Appel d'Offres (AO)

Travaux de remplacement du toit et du vitrage à l'emplacement de l'Entrée principale et de la Colonnade

N° de référence : NGC110697

## ADDENDA n° 2

SINGLE LEAF ROOF ACCESS HATCH SIZE 4'-0" x 5'-6" [1220mm x 1675mm]			
DRAWN BY	DATE	DRAWING NO.	REV.
	SCALE DO NOT SCALE

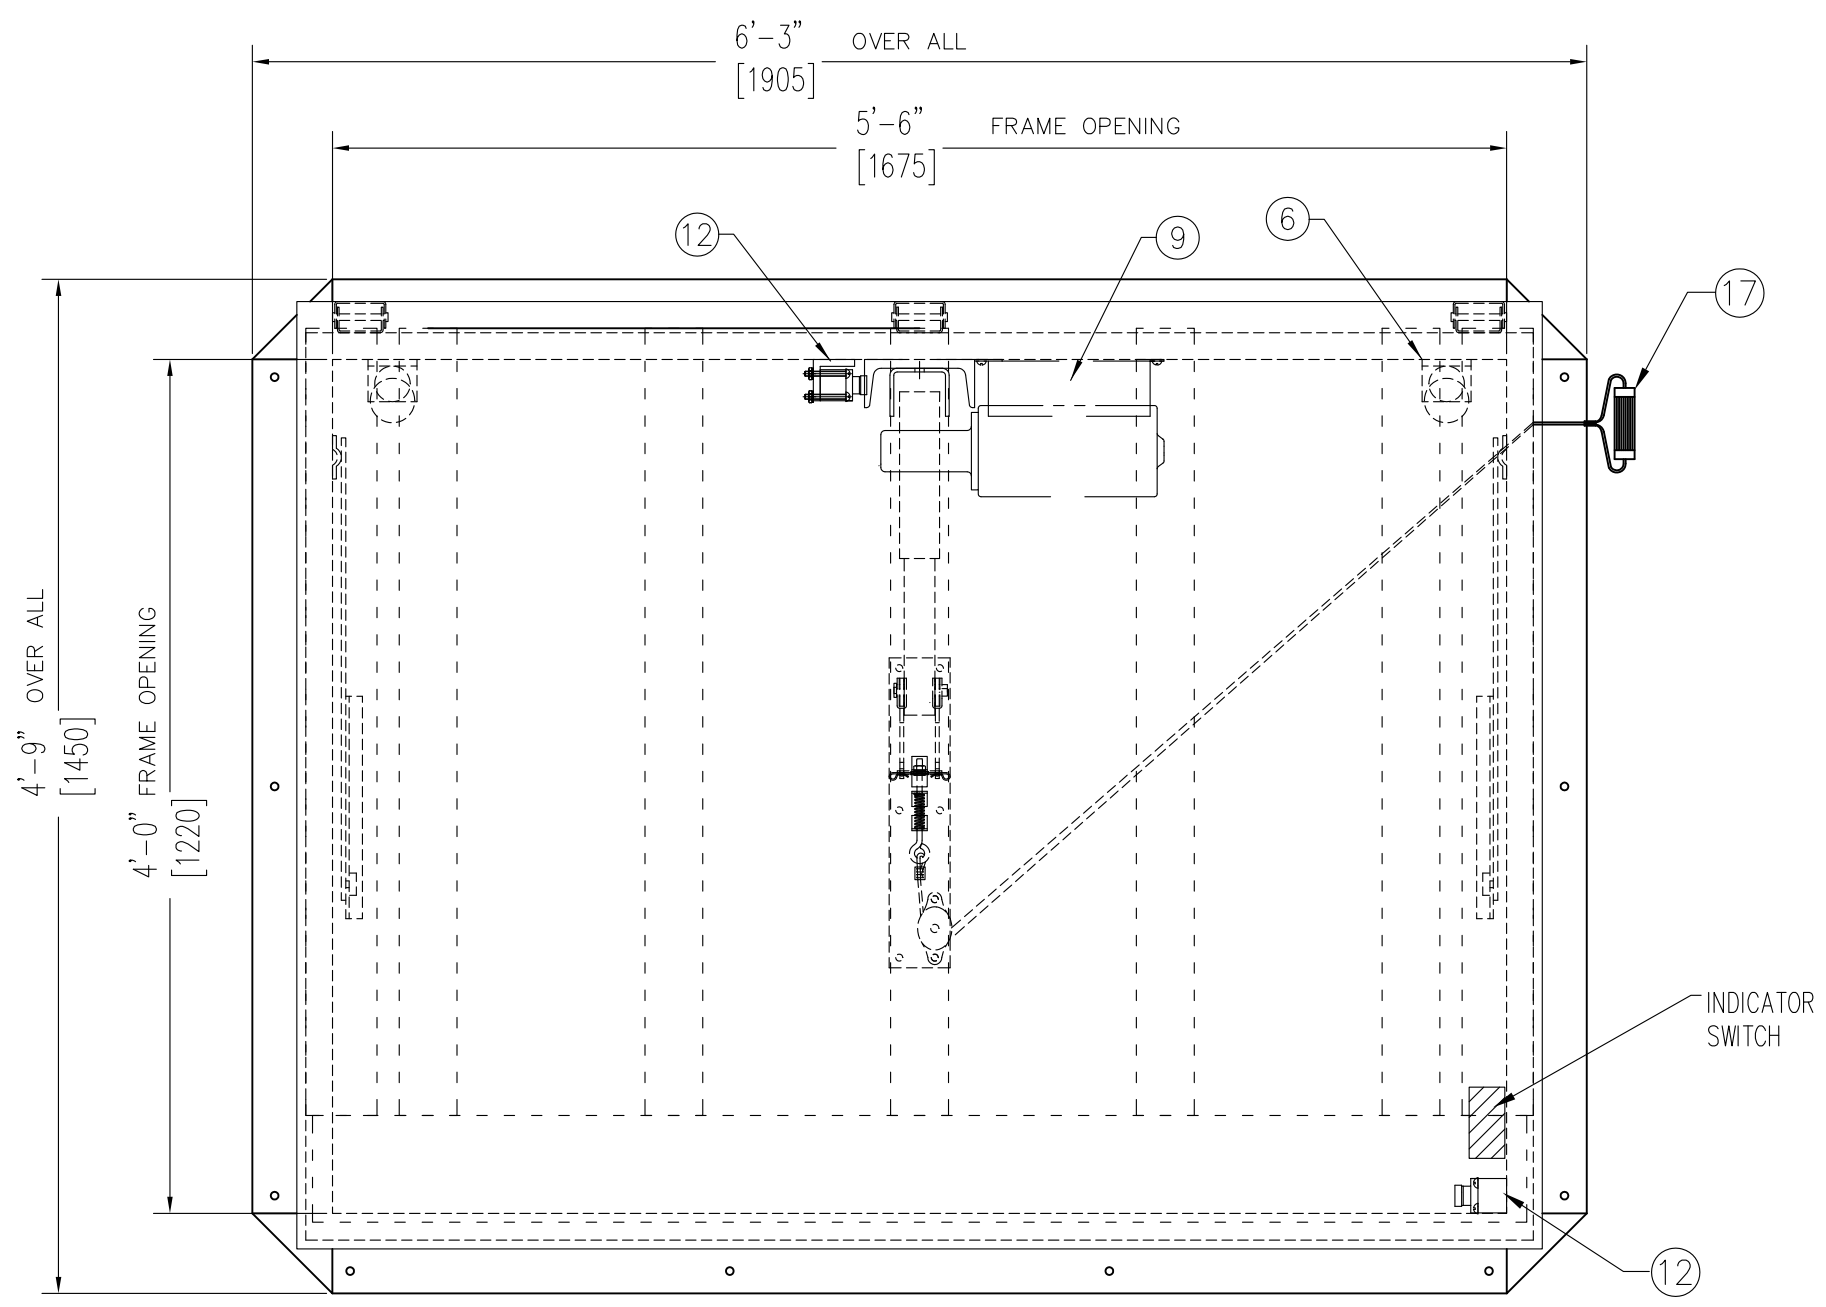
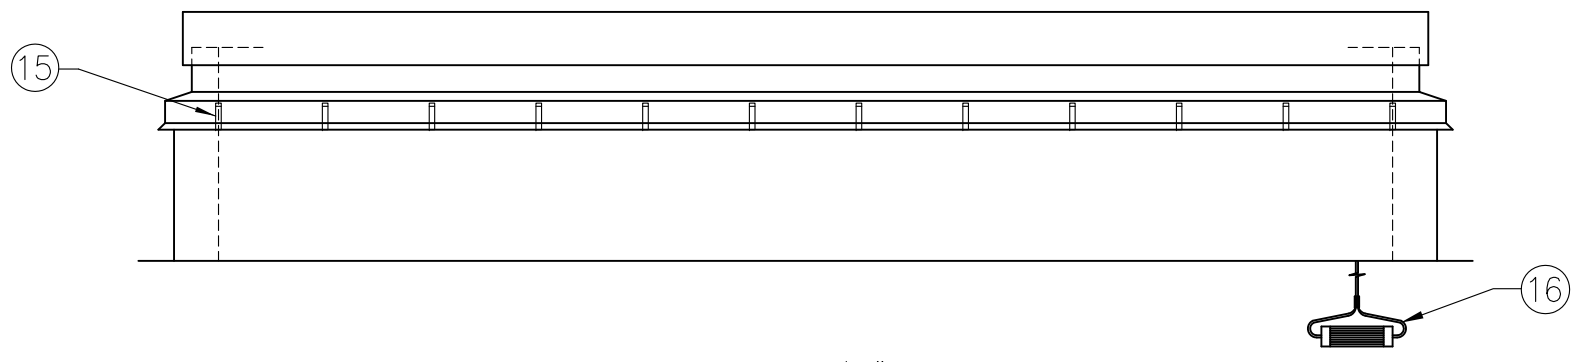
6. Annexe O - 07 65 00 3.6 – Prière de produire un devis et des dimensions pour la nouvelle trappe de toiture proposée.
  - a. Prière de voir la feuille ci-annexée de données d'échantillonnage, pour ainsi retrouver la trappe d'accès en page 5.

Sample drawing  
provided for  
information only
